Sostituzione della pompa ausiliaria dello sterzo JER185

Prima della trasformazione controllare gli attacchi dei connettori

Fig. 1: JER185

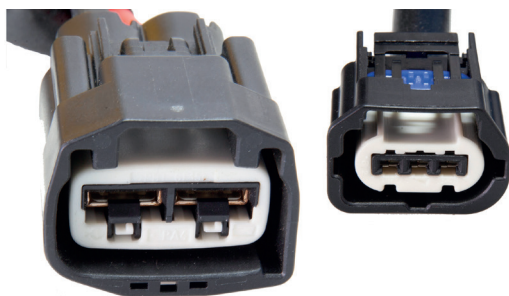
A causa delle modifiche dei connettori a spina da parte del costruttore del veicolo, in determinate circostanze, per la sostituzione della pompa ausiliaria dello sterzo JER185 (cfr. Fig. 1), deve essere montato un nuovo fascio di cavi.

Fig. 2: Vecchio design dei connettori

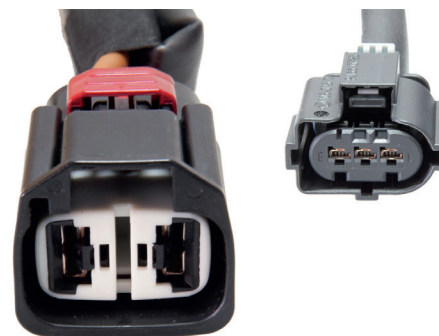
Se i connettori di collegamento della pompa ausiliaria dello sterzo montata nel veicolo presentano il vecchio design (cfr. Fig. 2), il vecchio fascio di cavi deve essere sostituito con uno nuovo (cfr. Fig. 3). I numeri dei ricambi corrispondenti sono riportati nella tabella in basso.
